ITINERARIO NAPOLI – BARI RADDOPPIO TRATTA CANCELLO-BENEVENTO II LOTTO FUNZIONALE FRASSO TELESINO – VITULANO 1° LOTTO FUNZIONALE FRASSO TELESINO – TELESE

Relazione Tecnica Perizia Differenziale. Variante VI02

VI02 – Ponte dal km 17+634.43 al km 17+656.43

Fig. 4 VI02 - PROSPETTO PARATIE PE

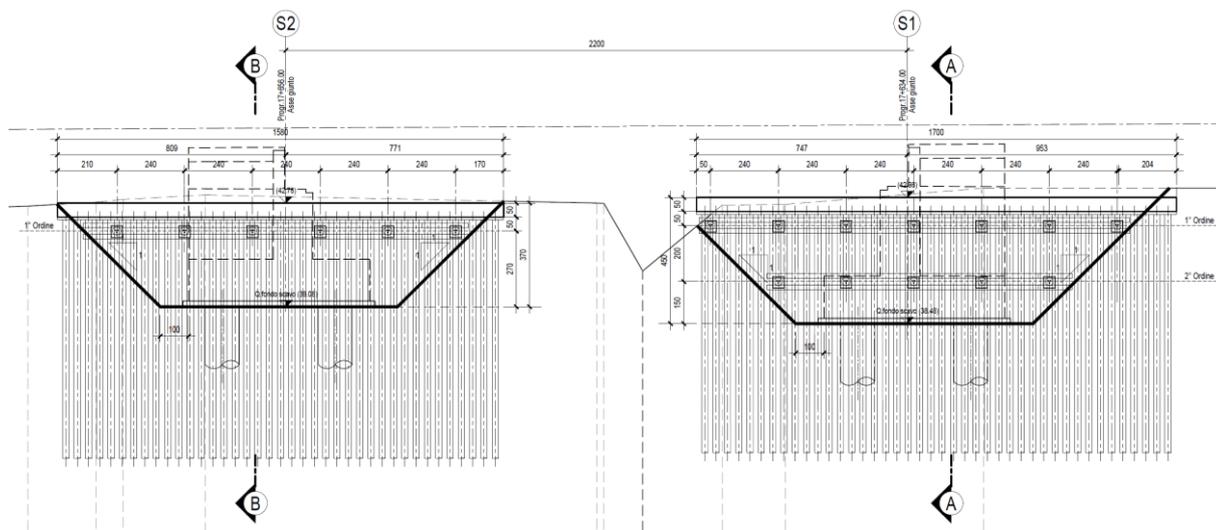
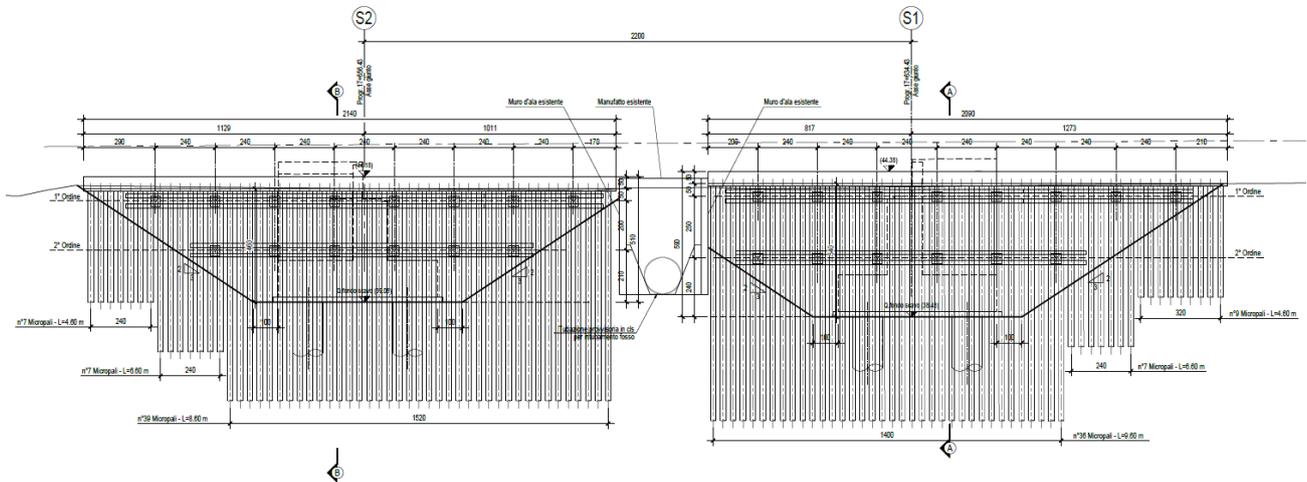
Per il viadotto VI02 il Progetto Definitivo prevede una paratia per ogni singola spalla: in corrispondenza della spalla 1 sono presenti 2 ordini di tiranti, mentre per la paratia della spalla 2 un solo ordine di tiranti. L'asse paratia è a 2,5m di distanza dall'asse binario.

Come già detto, il PD prevede una profilatura degli scavi con pendenza $H/B=1/1$.

E' risultata quindi necessaria una riprofilatura degli scavi con pendenza $h/b=2/3$, che garantisce invece la stabilità di scavi a breve termine anche su terreni incoerenti.

Oltre all'aumento del volume degli scavi la conseguenza di questa modifica è quella di un allungamento dello sviluppo della paratia a difesa del rilevato ferroviario.

Si riporta di seguito il prospetto della paratia adottata nel PE.

Fig. 2 – Sezione di scavo del PE

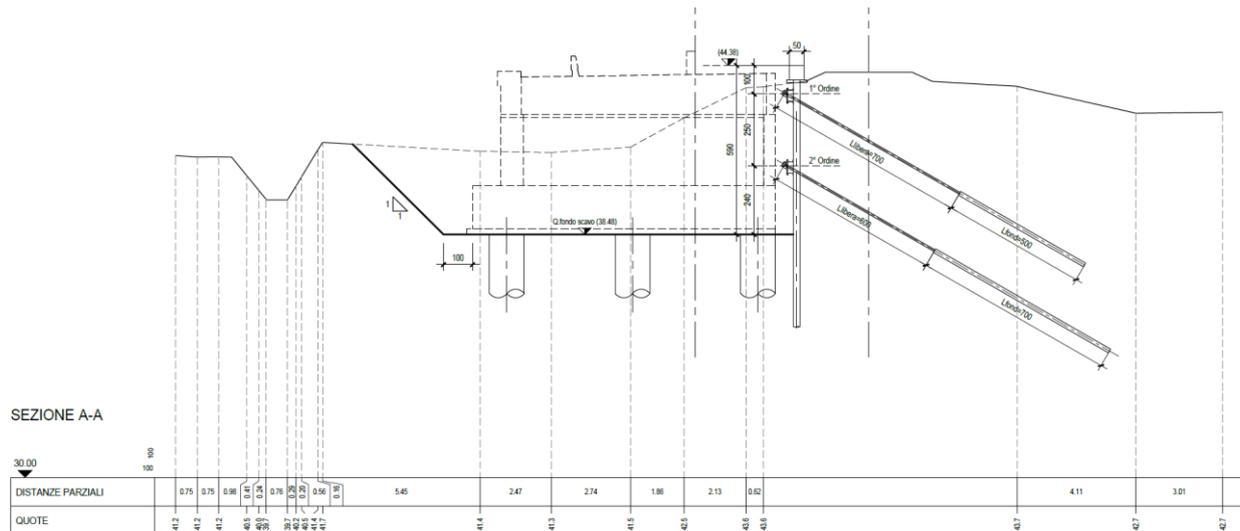
La maggiore gravosità dello schema geotecnico accertato in sede di PE ha avuto come conseguenza l'inserimento di un secondo ordine di tiranti anche sulla spalla S2 originariamente prevista con un solo ordine.

Inoltre, nel PD i bulbi dei tiranti erano impostati nel tufo, ipotizzato 2.5 m sotto la quota del cordolo della paratia, con un valore di adesione laterale tipico per questi terreni pari a 200 kPa avendo adottato la tecnica delle iniezioni ripetute e selettive IRS. Si tratta di valori che non possono essere applicati a materiali sciolti quali quelli presenti nel modello geotecnico di PE almeno fino a circa 5 m dalla testa del cordolo.

Di conseguenza in sede di PE si è proceduto alla revisione della geometria delle tirantature allungando sia la parte libera sia il bulbo in modo da garantire il contributo dei tiranti necessario per il corretto funzionamento della berlinese.

Le lunghezze dei bulbi di fondazione risultano di conseguenza maggiori di quelle previste nel PD.

Questa nuova circostanza è mostrata in una delle sezioni di PE riportata nella figura seguente.

Fig. 3 – Verifica di stabilità degli scavi di PE con pendenza H/B=1/1

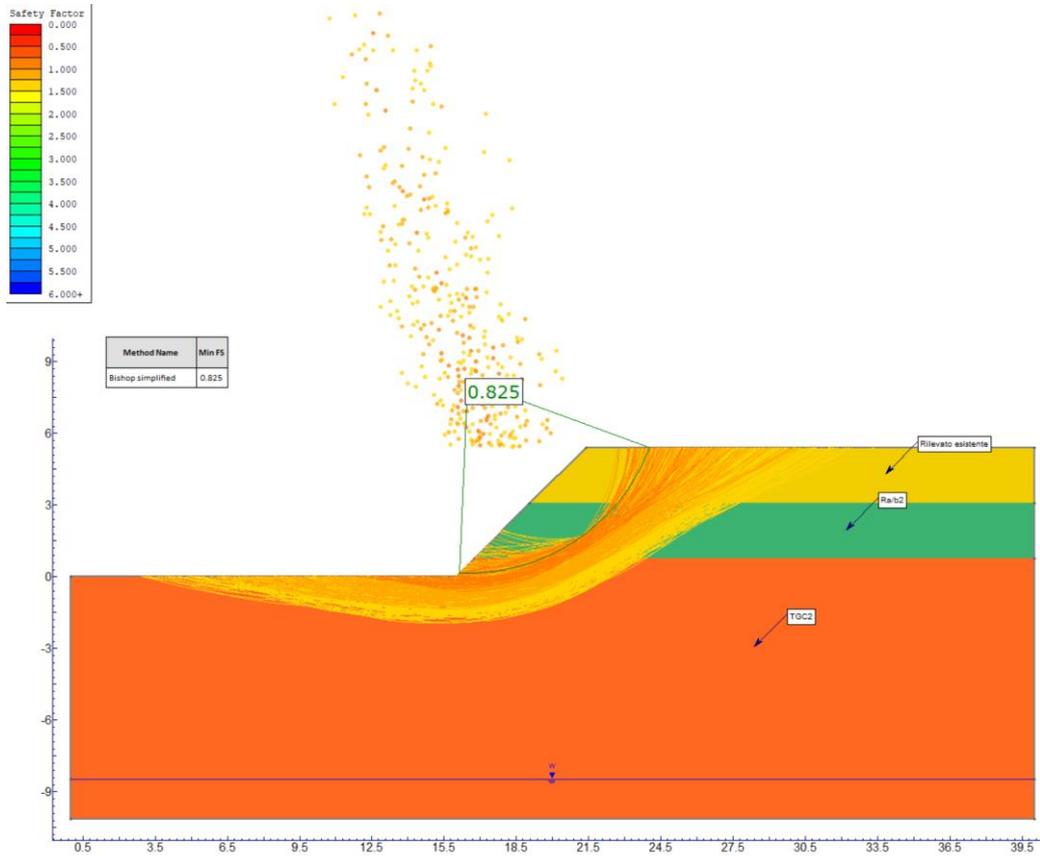
La verifica di stabilità di questi scavi con il modello geotecnico del PE dimostra che la pendenza di questi scavi non garantisce la sicurezza delle lavorazioni. L'aspetto di maggiore criticità deriva dal fatto che si tratta di scavi di 5 m di profondità in fregio alla linea esistente (mantenuta in esercizio) e che interessano anche i terreni del rilevato esistente. Un dissesto di queste scarpate avrebbe quindi ripercussioni anche sul traffico della linea in esercizio.

I risultati di queste verifiche sono riportati nello schema seguente. Il coefficiente di 0.83 non è accettabile anche se relativo a opere di carattere temporaneo.
